改善箇所説明図

基準不適合発生箇所

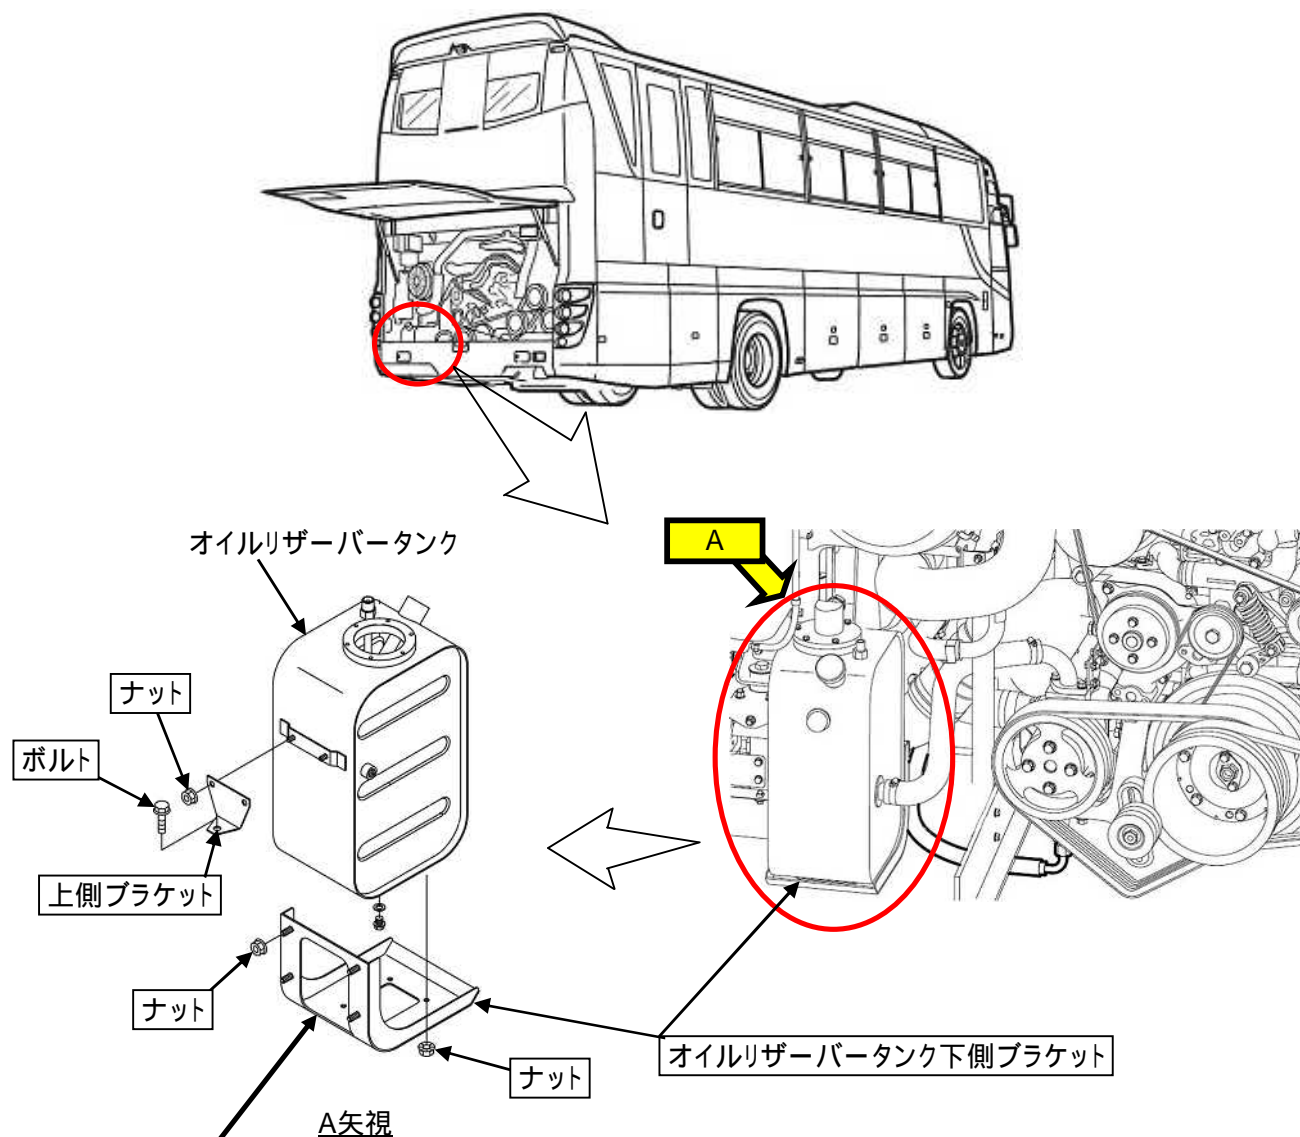
大型観光バスにおいて、油圧式ファンドライブ用オイルリザーバートankを固定しているブラケットのうち、下側ブラケットを誤って薄い板厚の材料で製造したため、走行中の振動で上側ブラケットに亀裂が生じる場合がある。そのため、そのままの状態で使用を続けると、下側ブラケット、オイルリザーバートankに亀裂が生じ、最悪の場合、オイルリザーバートankが脱落するおそれがある。

全車両、下側ブラケットを良品に、上側ブラケットを新品に交換するとともに、当該ブラケットのボルト、ナットを全て新品に交換する。

識別 : 下側ブラケット付近のフレームに白色ペイントを塗布する。
